КАРТОН ЭЛЕКТРОИЗОЛЯЦИОННЫЙ
ДЛЯ ТРАНСФОРМАТОРОВ И АППАРАТОВ
С МАСЛЯНЫМ ЗАПОЛНЕНИЕМ

ГОСТ 4194—88

Изменение № 1 ГОСТ 4194—88 Картон электрополиэтиленовый для трансформаторов и аппаратов с масляным заполнением. Технические условия

Изменение № 2 ГОСТ 4194-88 Картон электроизоляционный для трансформаторов и аппаратов с масляным заполнением. Технические условия

Черт. 1

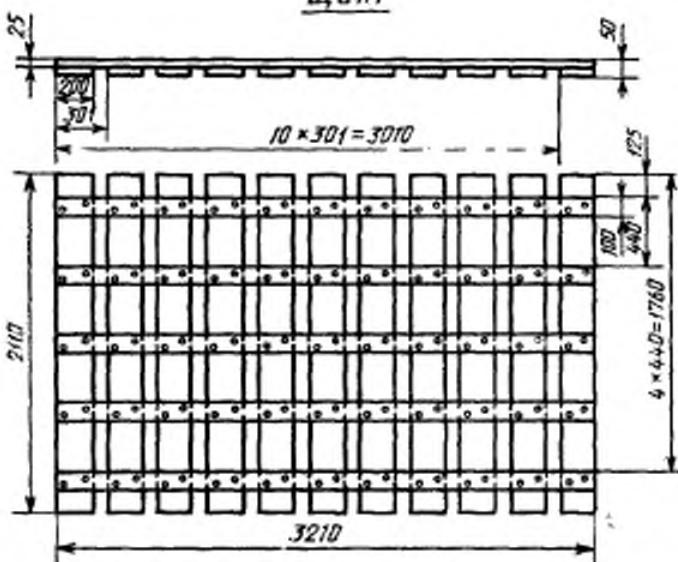
Пункт 1.5.1 изложить в новой редакции: «1.5.1. Упаковка картона по ГОСТ 7691—81 со следующими дополнениями:

кипы картона марки В должны быть обернуты со всех сторон в один слой полистироловой пленки по ГОСТ 10354—82 и два слоя оберточной бумаги по ГОСТ 8273—75 или в один слой некондиционного картона. Кипа должна быть уложена между находящимися сверху щитом (черт. 1) и снизу — поддоном (черт. 2) и затянута нагартованной стальной упаковочной лентой по ГОСТ 3560—73 размером 0,7×30 мм в направлении размера 3200 мм в три пояса. Масса нетто упакованной кипы должна быть не более 3000 кг».

Черт. 3
(ИУС № 6 1992 г.)

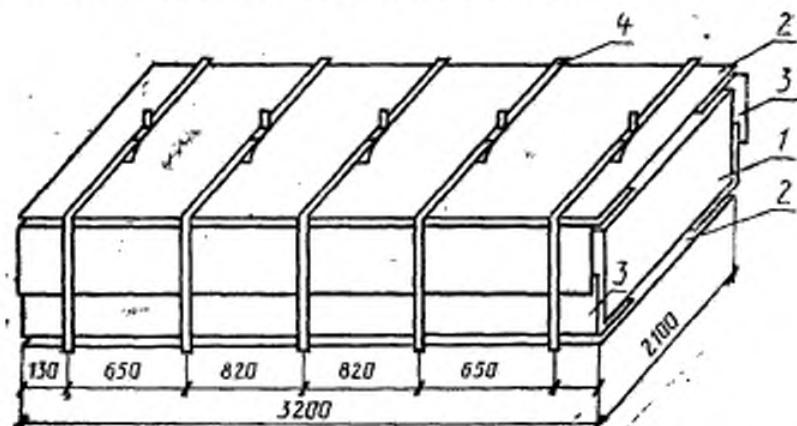
1.5.1.2. Кипа, обернутая со всех сторон в один слой полистиленовой пленки по ГОСТ 10354—82 и два слоя оберточной бумаги по ГОСТ 8273—75, должна быть покрыта сверху и снизу одним листом некондиционного картона с защищенной боковых граней уголками из некондиционного картона и затянута нагартованной стальной упаковочной лентой размером 0,7×30 мм по ГОСТ 3560—73

(Продолжение изменения к ГОСТ 4194-88)
в направлении размера 2100 мм в пять поясов, как показано на черт. 3. Мас-
са нетто упакованной кипы должна быть не более 3000 кг».
